Høringssvar for den kystnære havvindmøllepark i Sejerø Bugt

J. nr. NST-131-00171

Høringssvar fra borgere angående visualisering, støj og natur del 1

Fig. 20-41 fra VVM-redegørelsen

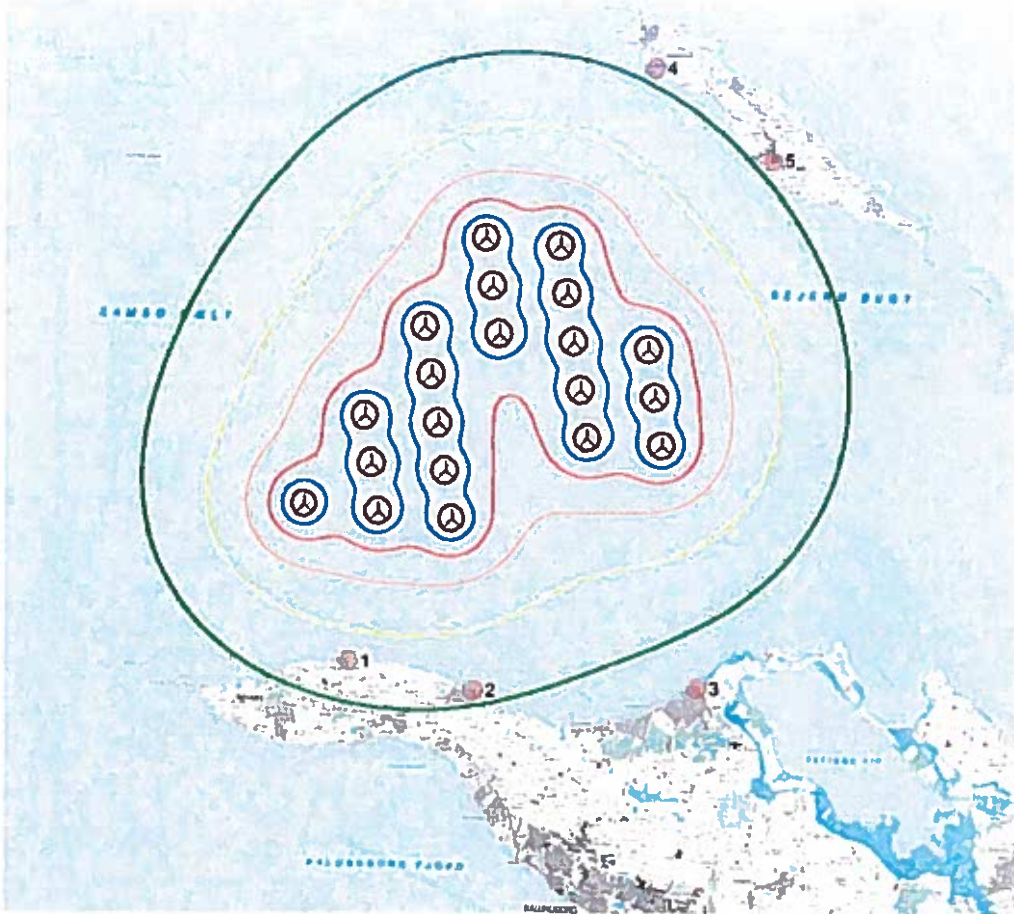
Nedenstående figur viser tydeligt, at møllerne i driftsperioden afgiver lavfrekvent støj og dermed påvirker det rekreative miljø på land.

Her er det ikke interessant om støjpåvirkningen er sundhedsskadelig eller er under grænseværdierne. Det interessante er, at området tilføres støj, herunder lavfrekvensstøj. VVM-redegørelsen beskæftiger sig imidlertid ikke eller kun meget lidt med konsekvenserne af den lavfrekvente støj, et forhold der i alt fald tidligere har været genstand for stor faglig uenighed.

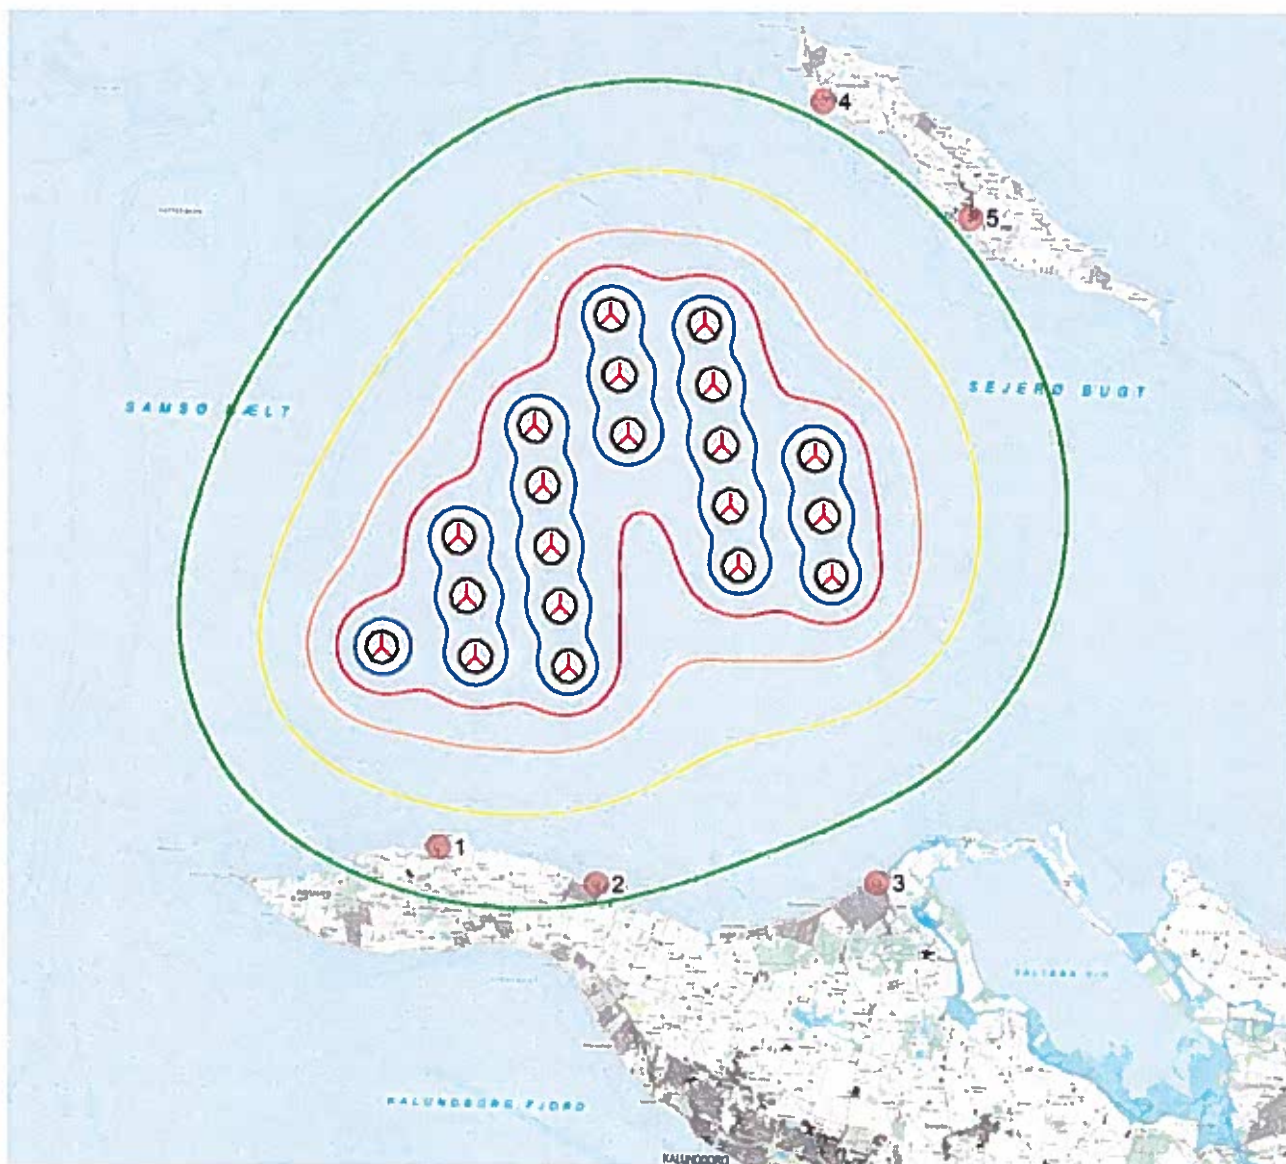
Det nattemørke kystrum er ligeledes et enestående fænomen for os her i Vollerup: Fra mange sommerhuse og fra stranden ses tre fyrtårnes blink, der sammen med fjerne forbigående skibe er den eneste konkurrence til stjernehimlen.

"Havmølleparkens store udbredelse har betydning for oplevelsen af den mørke horisont i kystrummet, som forstyrres af lysafmærkningen og særligt af blinkene. Lysafmærkningen har betydning for kystrummets skala og karakter. I dag opleves kystrummet fra Røsnæs stort og mørkt, idet der er begrænset lys fra modstående kyster på Samsø og Sejerø, samt lys på fyr, bøjer og skibstrafik. Denne karakter er sårbar over for yderligere belysning."
